**Avis délibéré de la Mission Régionale
d'Autorité environnementale Auvergne-Rhône-Alpes
relatif au projet de construction d'un collège et d'un gymnase
présenté par l'établissement public foncier de Haute Savoie
sur la commune de Vétraz-Monthoux
(département de Haute-Savoie)**

Avis n° 2020-ARA-AP-1059

Figure 3 : sols gorgés d'eau (étude d'impact p. 92)

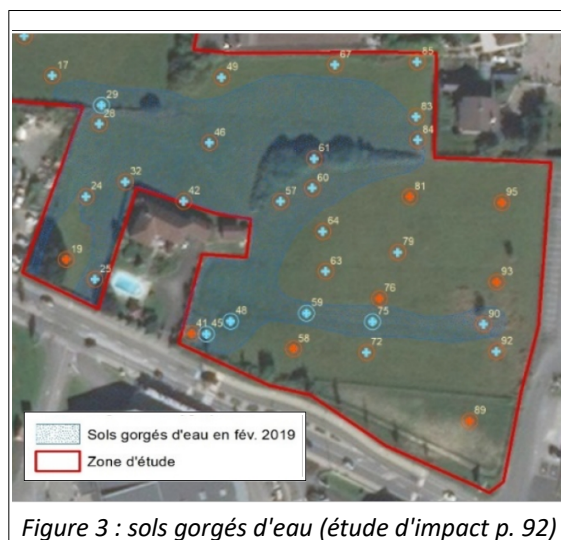
L'étude d'impact ne précise pas suffisamment l'ensemble des fonctionnalités des zones humides. Il convient de souligner qu'elles participent notamment à la lutte contre le réchauffement climatique et que la stratégie nationale bas carbone engage tous les acteurs publics et privés à mettre un terme à leur assèchement⁶.

L'Autorité environnementale recommande de compléter l'état actuel de l'environnement par un rappel des fonctionnalités des zones humides détruites par le projet.
